リコール届出番号	外 - 1232	リコール開始日	平成17年6月16日
基準不適合状態にあると認める構造、装置又は性能の状況及びその原因	<p>アンチロック・ブレーキ・システム（ABS）の後輪ブレーキパイプを左右誤って取付けたものがある。そのため、ABSを作動させるような制動を行うと、後車輪の制動が左右逆にかかり、車両の挙動を正しく制御できなくなるおそれがある。</p> <p>制動装置のマスタシリンダにおいて、ブレーキパイプの組み付け順序を間違えたものがあるため、パワーステアリングパイプとの隙間が少ないものがある。そのため、走行時の振動等により当該ブレーキパイプとパワーステアリングパイプが干渉することがあり、そのまま使用を続けると、当該ブレーキパイプが損傷してブレーキ液が漏れ、最悪の場合、制動力が低下するおそれがある。</p>		
改善措置の内容	<p>全車両、ABSユニットの配管を点検し、誤ってブレーキパイプが取付けされている場合は正しく取付ける。</p> <p>全車両、当該ブレーキパイプを点検し、パワーステアリングパイプとの隙間が少ない場合および、当該ブレーキパイプに損傷が認められた場合は新品と交換する。</p>

リコール対象車の主要諸元

改善箇所説明図

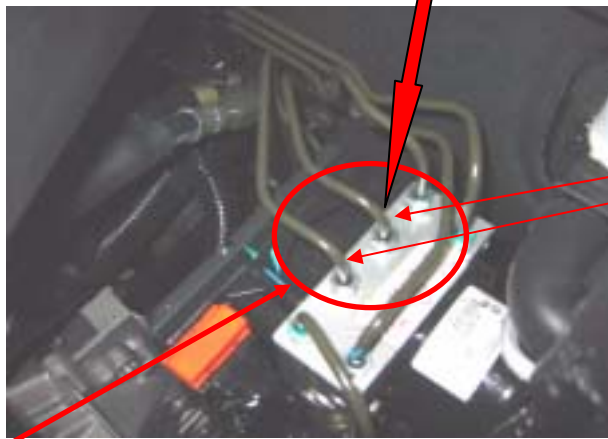
アンチロック・ブレーキ・システム(ABS)の後輪ブレーキパイプを左右誤って取付けたものがある。そのため、ABSを作動させるような制動を行うと、後車輪の制動が左右逆にかかり、車両の挙動を正しく制御できなくなるおそれがある。

全車両、ABSユニットの配管を点検し、誤ってブレーキパイプが取付けされている場合は正しく取付ける。

識別：ABS ブレーキパイプ 1 本に黄色ペイントを塗布する。

改善箇所説明図

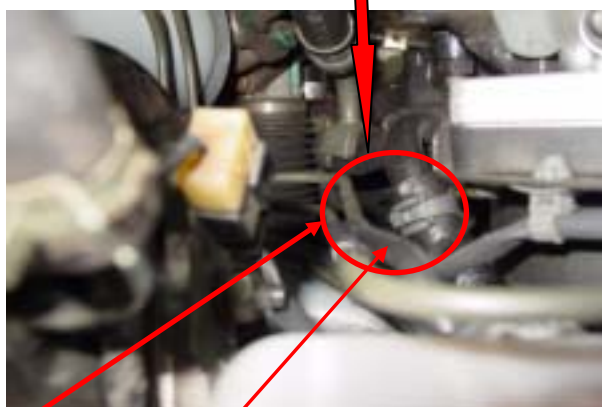
制動装置のマスタシリンダにおいて、ブレーキパイプの組み付け順序を間違っただけのものがあるため、パワーステアリングパイプとの隙間が少ないものがある。そのため、走行時の振動等により当該ブレーキパイプとパワーステアリングパイプが干渉することがあり、そのまま使用を続けると、当該ブレーキパイプが損傷してブレーキ液が漏れ、最悪の場合、制動力が低下するおそれがある。

全車両、当該ブレーキパイプを点検し、パワーステアリングパイプとの隙間が少ない場合および、当該ブレーキパイプに損傷が認められた場合は新品と交換する。

識別：ABS ブレーキパイプ 2 本に黄色ペイントを塗布する。
